*Oggetto* [ID: 7616] **Comuni di Latiano (BR) e Mesagne (BR)** – Progetto di un Impianto agrovoltaiico di

potenza di 198.162,36 MWh sito nei comuni di Latiano e Mesagne in provincia di Brindisi.

*Parere tecnico-istruttorio della Soprintendenza Speciale per il PNRR*

Localizzazione dell’impianto e delle opere di connessione rispetto ai Beni e Ulteriori Contesti individuati dal PPTR

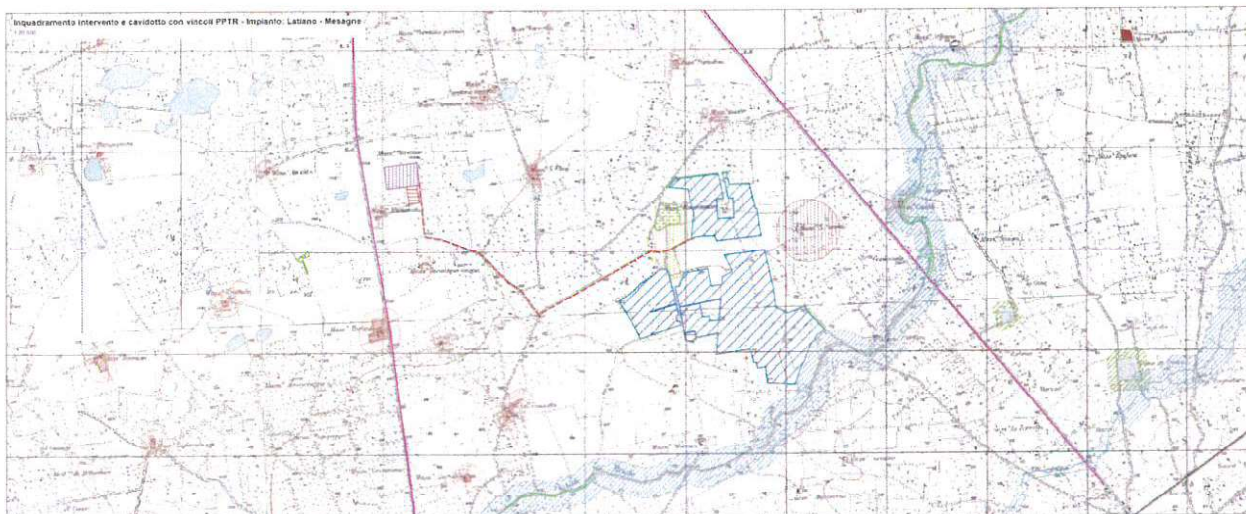
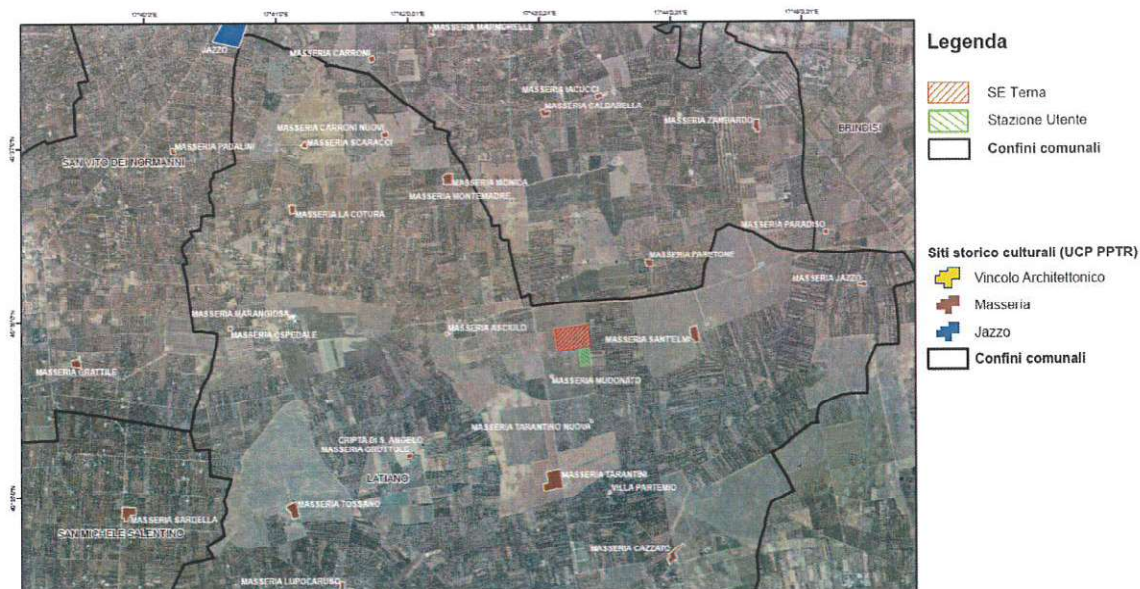
**CONSIDERATO** che per gli *ulteriori contesti paesaggistici* sopra evidenziati interferenti con il campo fotovoltaico vigono le seguenti misure di salvaguardia di cui alle NTA del PPTR:

Mappatura impianti per l'analisi degli impatti cumulativi dal SIA

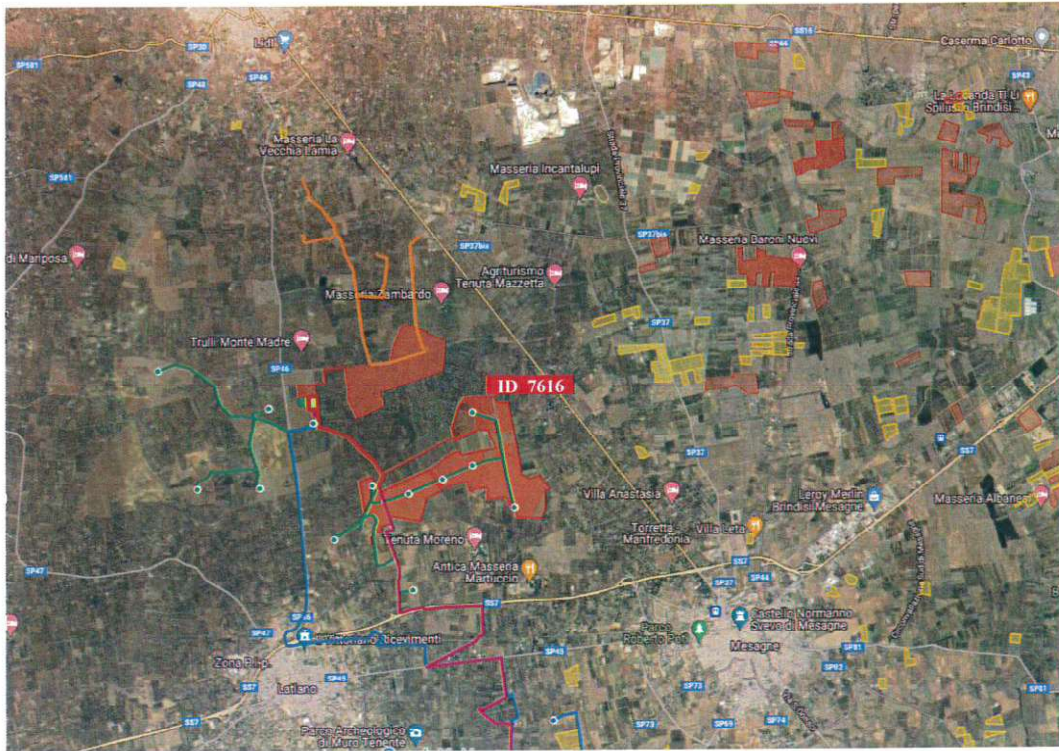
**CONSIDERATO** che, dai dati riferiti emerge già una **incidenza significativa del nuovo impianto** che sommato a quelli già autorizzati e realizzati determina un aumento della superficie di quasi la metà di quella già occupata nell'area vasta, e inoltre, come rilevato dalla Soprintendenza ABAP, il dato aumenta esponenzialmente se si considerano anche gli impianti fotovoltaici ed eolici il cui iter di autorizzazione è ancora in essere. Al riguardo si evidenzia che il progetto in oggetto interferirebbe in maniera diretta con 4 aerogeneratori dell'“Impianto Eolico Acquaviva” [ID: 5758] sottoposto a VIA e per il quale questa Soprintendenza Speciale per il PNRR ha espresso parere negativo con nota prot. 2231 del 05/08/2022 per gli impatti significativi negativi sul patrimonio culturale e sul paesaggio; che a circa 500 m dal perimetro settentrionale dell'area d'intervento si rileva la presenza di un altro procedimento in atto per la realizzazione di un ulteriore campo fotovoltaico per un'estensione di ulteriori di circa 140 ha; e che ad ovest con l'area interessata dall'impianto in oggetto e ad esso confinante, risulta in istruttoria di VIA con [ID: 7410] un impianto agrovoltaiico per un'occupazione pari a 79,2 ha;

Aree di frammenti fittili in località Masseria Orfani (elab. da CERA 2015)

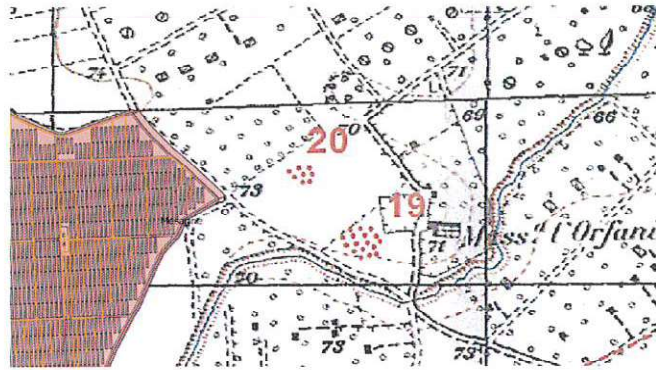
L'impianto risulta inoltre molto prossimo a due aree di frammenti fittili (cfr. elab. *BCVPIA01*, scheda MODI n. 100) localizzate nei pressi di Masseria Orfani, a distanze comprese tra ca. 150 e 250 m ad est: le evidenze di superficie permettono di ipotizzare la presenza di nuclei di sepolture ascrivibili ad età tardo-repubblicana/imperiale (CERA, *Op.cit.*, p. 84, sito 19) ed ellenistica, con una più tarda rioccupazione in epoca medievale (CERA, *Op.cit.*, p. 84, sito 20). Nei pressi di Masseria Orfani è inoltre attestata la presenza di una specchia denominata "degli Innamorati" (cfr. elab. *BCVPIA01*, scheda MODI n. 58, con bibliografia).

Specchia (n. 6) e area di frammenti fittili in località Palmitella (n. 41) (elab. da QUILICI, QUILICI GIGLI 1975)

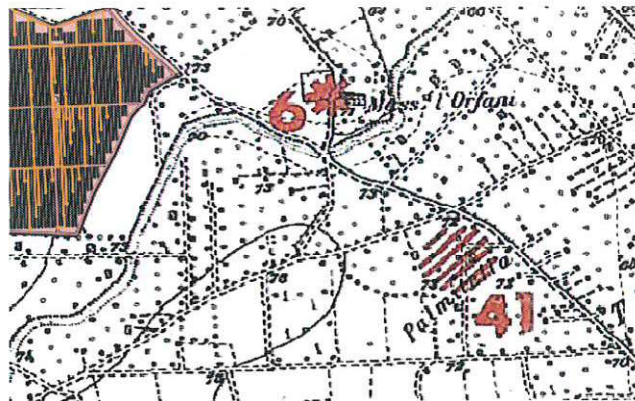
Nella stessa area, ca. 900 m verso est rispetto all'area di intervento, in località Palmitella, si segnala inoltre la presenza di un'ulteriore area di frammenti fittili riconducibile ad una villa rustica con fasi di occupazione protratte, senza soluzione di continuità, dall'età tardo-repubblicana fino al periodo tardoantico (cfr. elab. *BCVPIA01*, scheda MODI n. 59, con bibliografia). Più distante, a ca. 2.3 km verso nord-est, si segnala il complesso rurale di età tardo-repubblicana individuato presso Masseria Argiano, posto tra l'altro in corrispondenza delle sopravvivenze di un asse di centuriazione costituito da una massicciata in pietra (scheda MODI n. 10).

*Aree di frammenti fittili in località Masseria Moreno e Masseria Corciolo (elab. da CERA 2015)*

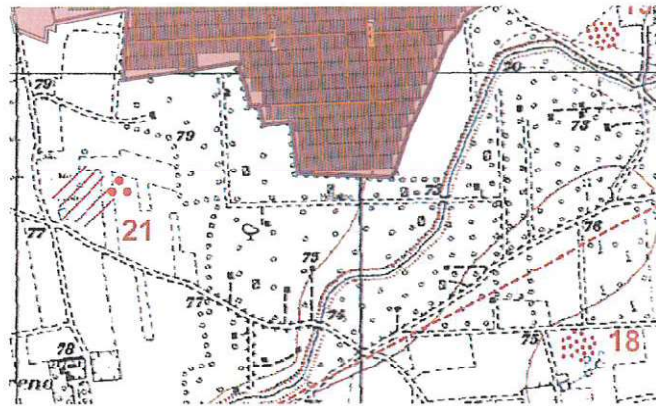
A sud dell'impianto sono ancora documentati i siti in località Masseria Corciolo, a ca. 650 m di distanza dalle opere, dove è nota un'occupazione di epoca arcaica e/o ellenistica (CERA, *Op.cit.*, p. 84, sito 19) e soprattutto l'insediamento di Masseria Moreno, posto a ca. 250 m dall'area di intervento (cfr. CERA, *Op.cit.*, pp. 84-86, sito 21, corrispondente alla scheda MODI n. 99 dell'elaborato *BCVPIA01*, nella quale tuttavia il sito è erroneamente localizzato in corrispondenza di Masseria Moreno, mentre la Cera alla luce delle prospezioni eseguite posiziona l'area ca. 350 m a nord del complesso rurale); qui indagini di superficie hanno permesso di documentare un

affioramento di materiali che interessa una superficie molto vasta (ca. 4500 mq) e che, assieme a rinvenimenti occasionali tra cui degni di nota sono due sepolture in sarcofago e tre cippi funerari romani, attesta l'esistenza in loco di un insediamento in vita tra I sec. a.C. e V-VI sec. d.C., con annessa area di necropoli CERA, *Op.cit.*, pp. 84-86, sito 21.
